**Avis de la mission régionale
d'autorité environnementale
Hauts-de-France
sur le projet de parc éolien du Moulin de Jérôme
à Bévillers, Quiévy et Saint-Hilaire-lez-Cambrai (59)**

n°MRAe 2019-3344

Variantes étudiées (source : dossier de demande d'autorisation – figure p427)

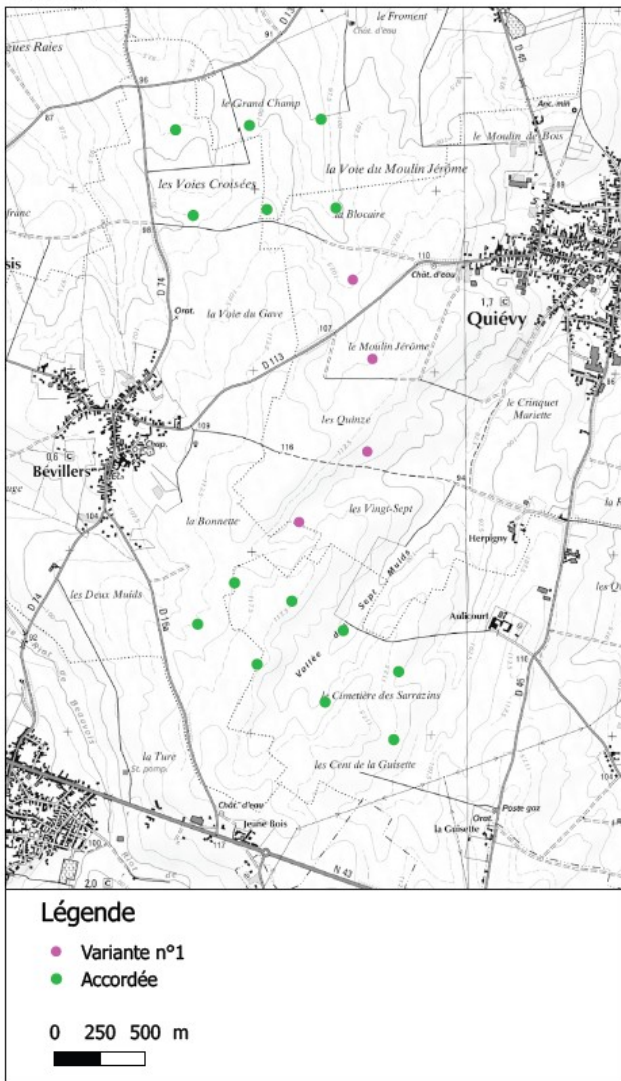
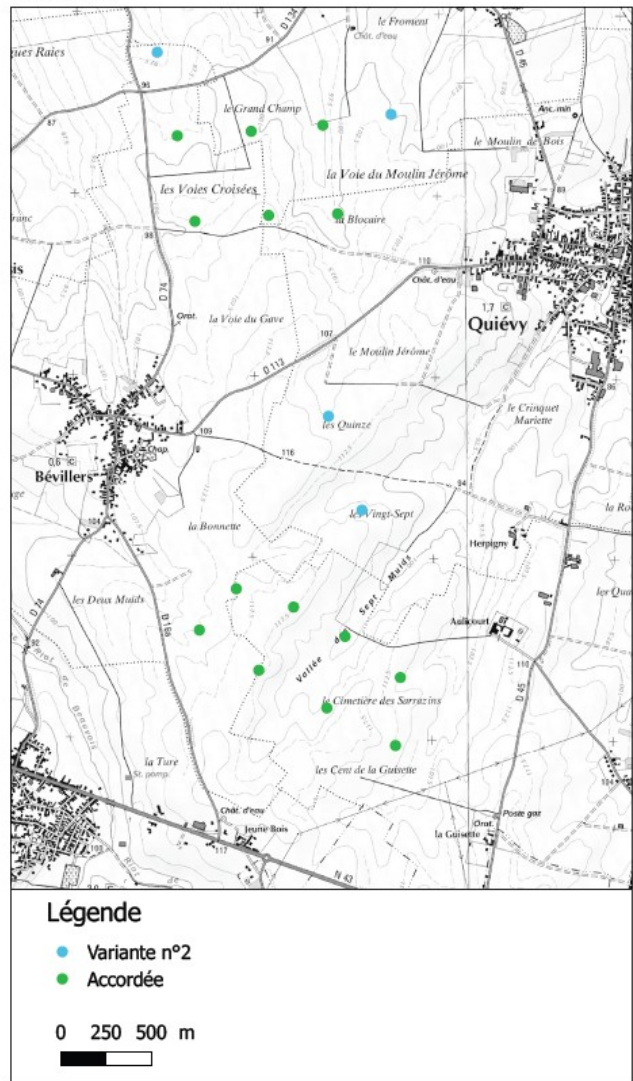
La solution n°2 a été retenue en raison d'un éloignement plus important de 2 éoliennes vis-à-vis de zones à enjeux chiroptérologiques. Néanmoins, l'autorité environnementale note que, pour ces 2 éoliennes (E3 et E4) les recommandations d'éloignement formulées dans le guide Eurobats¹ (distance d'au moins 200 mètres en bout de pales des zones importantes pour les chiroptères) ne sont pas respectées. Par ailleurs, la présence d'une éolienne (E2) à proximité immédiate d'une prairie de fauche, milieu caractérisé comme d'enjeu écologique pour les passereaux, n'a pas été considérée dans l'analyse comparative du pétitionnaire.

L'autorité environnementale recommande de justifier l'impossibilité de présenter d'autres variantes d'implantation des quatre éoliennes.
